Projet de la centrale photovoltaïque de Saumeray (28)

Mémoire de réponse à l'avis de la MRAe n°2023-4153 en date du 16/06/2023

*Schéma du potentiel raccordement de la centrale photovoltaïque de Saumeray au réseau Enedis (Source : Neoen et Géoportail)*

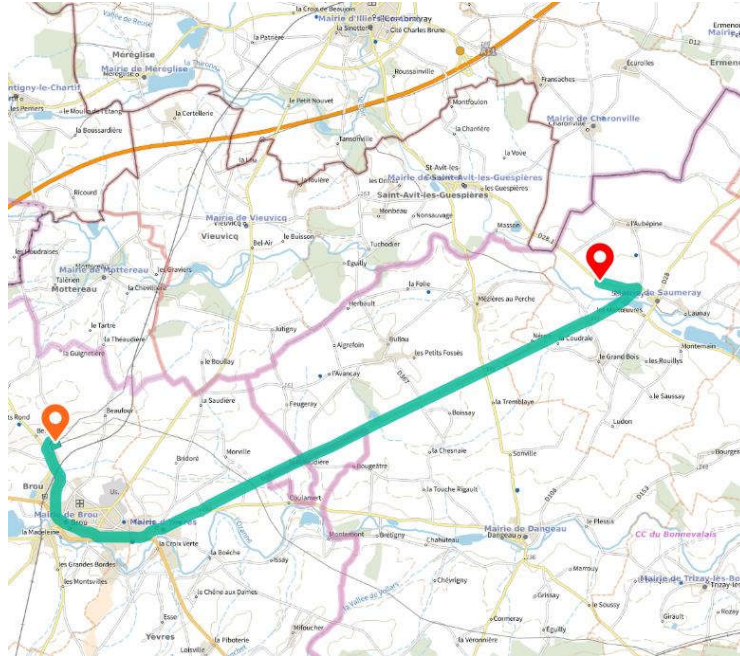
**« (3) L'autorité environnementale recommande de compléter l'étude d'impact par une évaluation des incidences des modalités de raccordement du projet au réseau susceptibles d'être mises en œuvre. »**

Les études de raccordement au réseau électrique sont en cours du côté d'Enedis. L'évaluation de ces travaux sera réalisée par Enedis mais les premiers éléments, déjà apportés dans l'étude d'impact, présentent des enjeux faibles : les réseaux électriques sont enterrés dans des tranchées qui suivent les axes routiers.

Il est rappelé tout d'abord que le raccordement final est sous la responsabilité d'Enedis qui décide du tracé de raccordement et le réalise lui-même. La procédure en vigueur prévoit l'étude détaillée par ENEDIS du raccordement du parc photovoltaïque une fois le permis de construire obtenu. **Le tracé définitif du câble de raccordement ne sera connu qu'une fois**

**cette étude réalisée.** Ainsi, les résultats de cette étude définiront de manière précise la solution et les modalités de raccordement du parc photovoltaïque de Saumeray.

Pour ce projet, le poste source envisagé est celui de Brou situé à 15 kilomètres environ (en suivant le réseau routier) :

Les opérations de réalisation de la tranchée, de pose du câble et de remblaiement se dérouleront de façon simultanée : les trancheuses utilisées permettent de creuser et déposer le câble en fond de tranchée de façon continue et très rapide. Le remblaiement est effectué manuellement immédiatement après le passage de la machine.

L'emprise de ce chantier mobile est donc réduite à quelques mètres linéaires et la longueur de câble pouvant être enfouie en une seule journée de travail est de l'ordre de 500 m. Ainsi, nonobstant la connaissance du tracé définitif, le raccordement n'aura aucun impact significatif et durable sur l'environnement puisqu'il suivra le long des axes routiers déjà construits.

Détails du calcul du temps de retour énergétique. (Sources : Pink Strategy & Données Neoen)

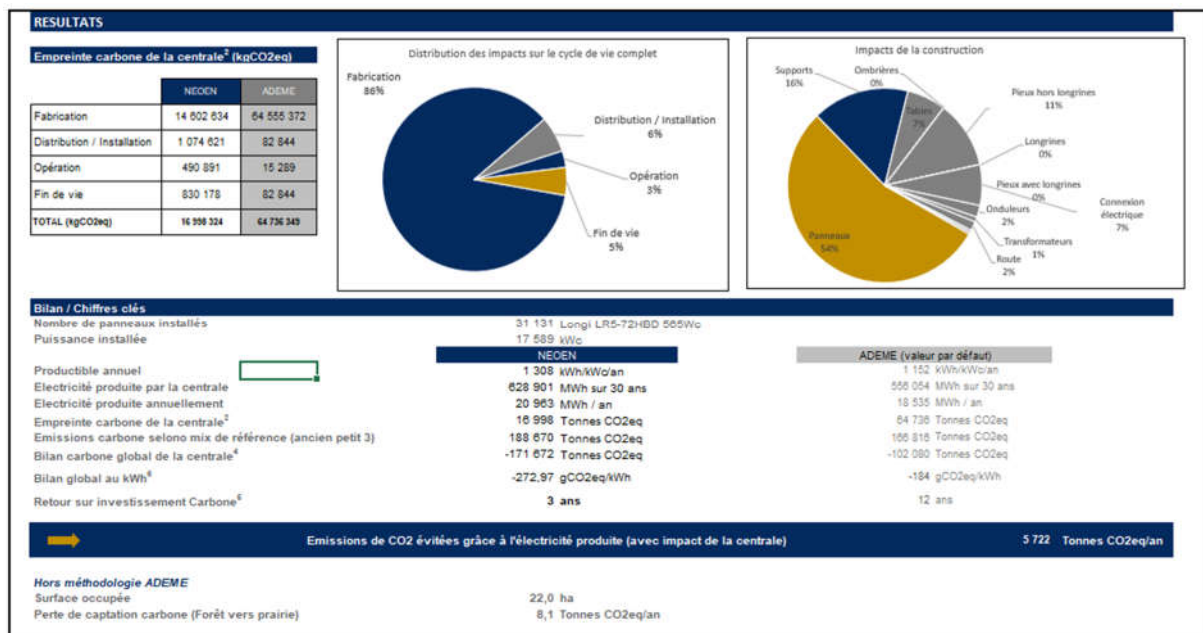
**« (4) L'autorité environnementale recommande d'évaluer le bilan énergétique et le bilan carbone sur l'ensemble du cycle de vie de la centrale photovoltaïque. Elle recommande également de présenter les mesures spécifiques prévues pour limiter l'empreinte carbone de ce projet (exemples : choix de la provenance des panneaux...) et de développer les incidences positives de son projet. »**

A titre d'exemple, voici le calcul de retour énergétique pour des panneaux classiques disponibles aujourd'hui. Le calcul du temps de retour énergétique consiste à évaluer le temps nécessaire à une installation énergétique pour rembourser la dette de carbone engendrée par sa production. Pour le parc photovoltaïque de Saumeray, **le temps de retour énergétique sera de 3 ans** et calculé comme suit :

On observe également, au sein de ce bilan carbone, que la production d'électricité de la centrale photovoltaïque de Saumeray, considérant des panneaux classiques d'aujourd'hui, **permet d'éviter l'émission de plus de 5700 tonnes de CO<sub>2</sub> équivalent dans l'atmosphère.**

*Schéma de principe du fonctionnement hydrologique du site du projet photovoltaïque de Saumeray (Source : NEOEN)*

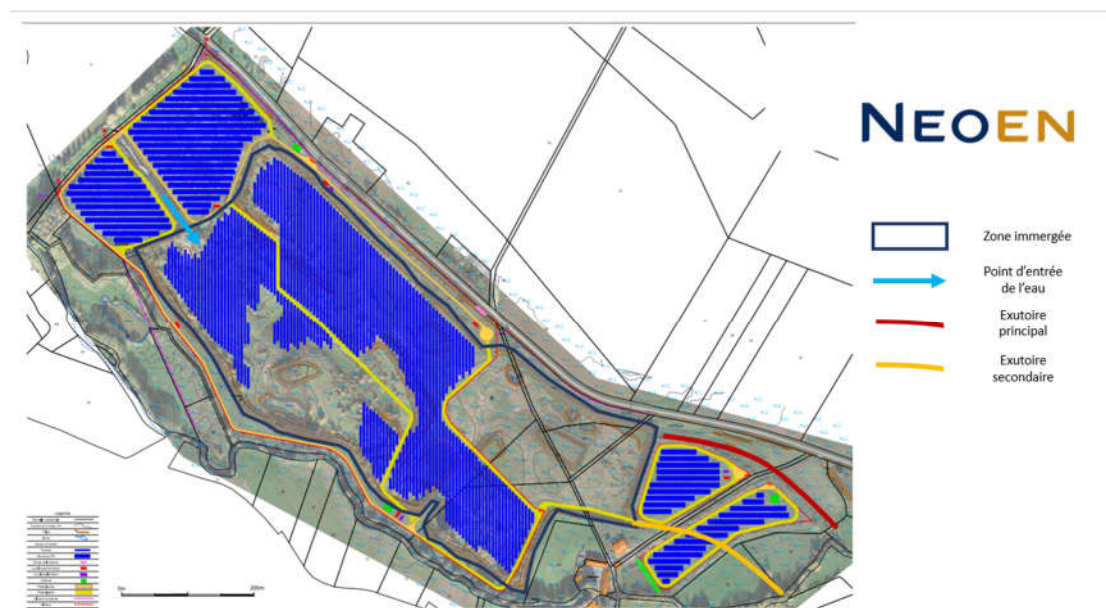
**« (5) L'autorité environnementale recommande de compléter l'étude en matière de prise en compte du risque d'inondation, afin de démontrer que les dispositions techniques retenues pour la construction du parc sont adaptées au rôle de zone d'expansion de crue. »**

Tout d'abord, comme le souligne l'AE, il est important de rappeler que le projet photovoltaïque de Saumeray n'est pas concerné par le plan de prévention du risque inondation (PPRI) du Loir. Les prescriptions et côtes de ce PPRI ne sont pas assez fines et précises pour s'appliquer à l'hydrologie particulière du site d'implantation. NEOEN, en lien avec le bureau d'études ATDx, a étudié cette hydrologie afin de prendre en compte le risque inondation pour le dimensionnement technique de la centrale. L'hydrologie du site peut être résumé par le schéma ci-dessous :

La zone entourée en bleu correspond à la surface immergée lors des épisodes de crue, qui ont lieu pendant l'hiver sur la commune de Saumeray. Lors des crues, cette zone - qui correspond à la partie non-remblayée de l'ancienne exploitation de carrière - se remplit progressivement d'eau. L'eau rentrant par l'Ouest du site, le site se remplit progressivement jusqu'à atteindre, lors de plusieurs crues consécutives, la hauteur du premier exutoire, qui longe la RD 28.1 ; cet exutoire se situe à une altimétrie de 135,5 NGF. Le niveau d'eau ne monte ainsi pas au-dessus de ce point d'altitude. Pour les épisodes de crue prolongées et intenses (probabilité très faible), un deuxième point d'exutoire se trouve au niveau d'un chemin existant descendant dans l'ancienne carrière. Cet exutoire secondaire ne se remplit uniquement que lorsque le premier exutoire au Nord est saturé à plus de 50cm d'eau. L'altimétrie de cet exutoire se situe à 136 NGF ; l'eau monte ainsi à ce niveau uniquement en cas de périodes de crue consécutives et intenses et pendant la période où le premier exutoire est saturé.

En prenant en compte ces différents éléments, NEOEN a aménagé le dimensionnement de sa centrale afin d'éviter de soustraire de la surface à la zone d'expansion de crues ; cela passe notamment par :

- La localisation de tous les locaux techniques (locaux de stockage, citernes incendies, postes de conversion) en dehors de la zone immergée et des couloirs d'exutoire
- La localisation des pistes lourdes en dehors de ces zones également
- Le point bas des panneaux « trackers » au sein de la zone immergée qui se situe, lorsque lesdits panneaux sont orientés à plat, face au ciel, à 136,5 NGF, soit une marge de 50cm par rapport au point d'exutoire secondaire, se remplissant uniquement dans des cas très peu fréquents.

Ainsi, tous les éléments techniques de la centrale (panneaux, locaux techniques, chemins d'accès) ont été pensés afin de limiter au maximum le risque d'inondation et de respecter la fonction hydrologique du site qui est de servir de zone d'expansion des crues.
